日立半導体技術情報

| 製品分類 | マイクロプロセッサ | 発行番号 | TN-SH7-447A | Rev. | 第 1 版 |
| 題名 | SH7709S/SH7729R/SH7709A/SH7729 MCS0 使用方法に関する注意事項 | 情報分類 | 1. 仕様変更 2. ドキュメント訂正追加等 ③. 使用上の注意事項 4. マスク変更 5. ライン変更 | | |

図 1 : エリア 2 アクセス時

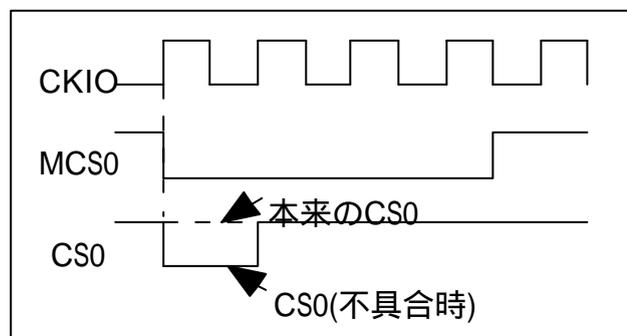
- エリア 2 アクセス時 : MCS0 がアサートされるサイクルの先頭 1 CKIO サイクルで、CS0 も誤ってアサートされてしまいます(図 1)。

- MCS0 を使用しないで下さい。
- MCS0 を使用する場合は、MCSCR0 の CS2/0 ビットを 0 に設定して下さい。

図 2 : エリア 0 アクセス時

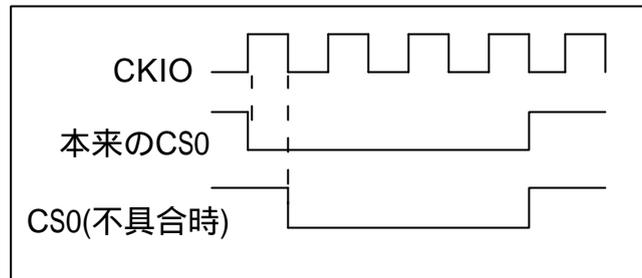
- エリア 0 アクセス時 : CS0 のアサートが半 CKIO サイクル遅れます(図 2)。
